COMPTE RENDU DE LA REUNION DE LA COMMISSION ACCESSIBILITE

ORDRE DU JOUR : Présentation du Parcours fauteuil – Maison Sainte Germaine

PARCOURS
FAUTEUIL

82 rue Desnouettes

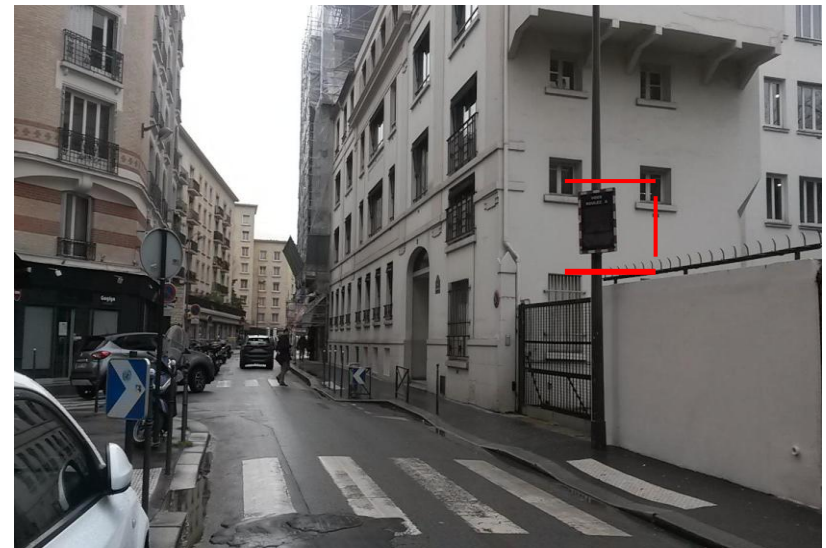
Réduction du trottoir dû à la position de l'horodateur

Déplacer l'horodateur au 84 rue Desnouettes ou vers la boulangerie

56 rue Desnouettes, juste après la
sortie de Ste Germaine

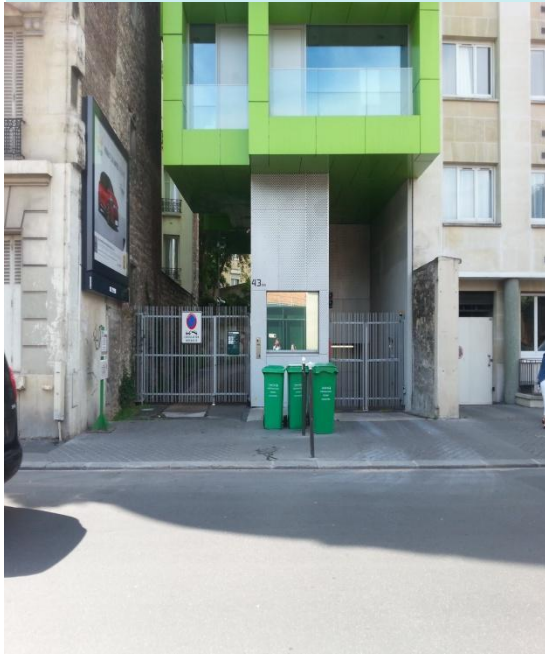
Présence de 2 poteaux, réduisant la largeur du trottoir

On ne peut pas se retourner en fauteuil et on peut pas se croiser

Déplacer le lampadaire

Agrandir le trottoir

Rue de Vaugirard à côté du 377 bis

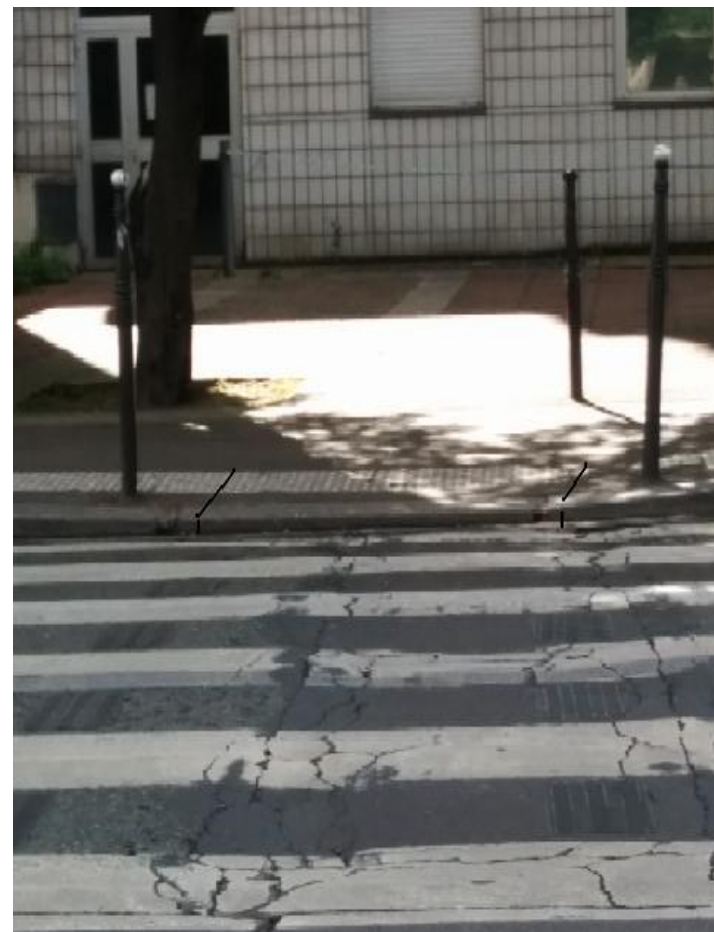
Trottoir trop haut

Déformation de la route

Réduction de la hauteur du trottoir

Colmater les fissures

Haut de la rue Desnouettes,
croisement avec la rue de
Vaugirard et la rue St Lambert

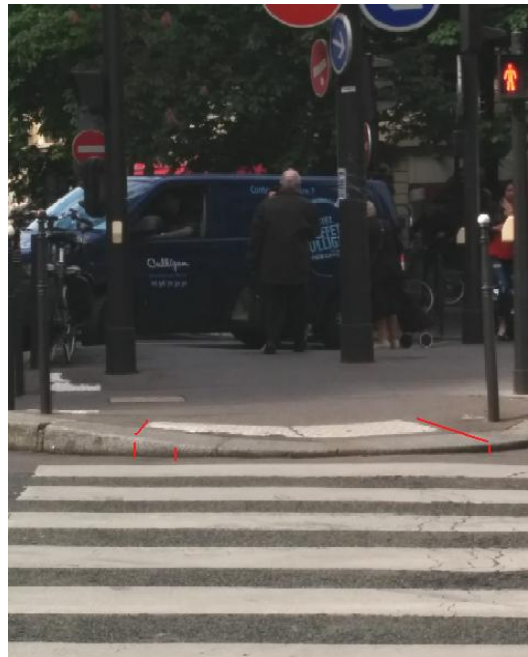
Trottoir trop haut

Mauvaise indication du contraste tactile

Déformation de la chaussée

Diminuer et aplanir le trottoir

Remettre du goudron
